## PROCÉDURE DE SERVICE

RÉFÉRENCE : FSA 202407

OBJET : Dysfonctionnement de l'ADR dû à un contact entre l'œillet et le châssis

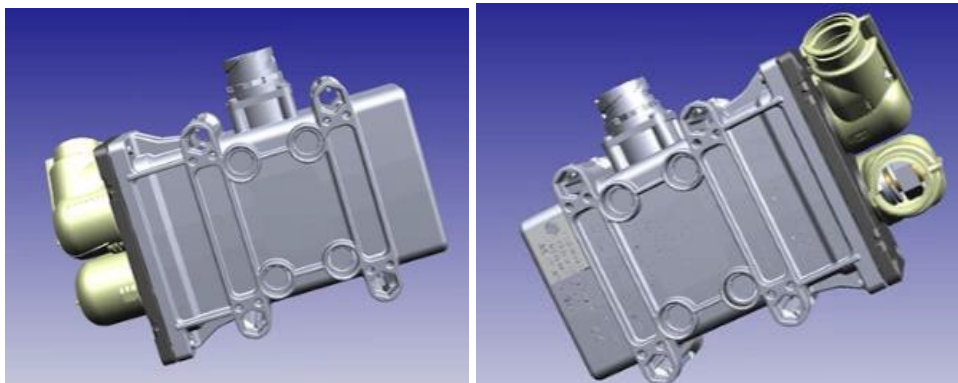
Les œillets de mise à la masse ont été montés comme éléments supplémentaires dans les modules ADR de la marque Littelfuse. Si ces œillets entrent en contact avec le châssis, le module ADR ne fonctionne pas en raison de la formation d'un court-circuit. Par conséquent, les œillets seront recouverts d'un ruban isolant.
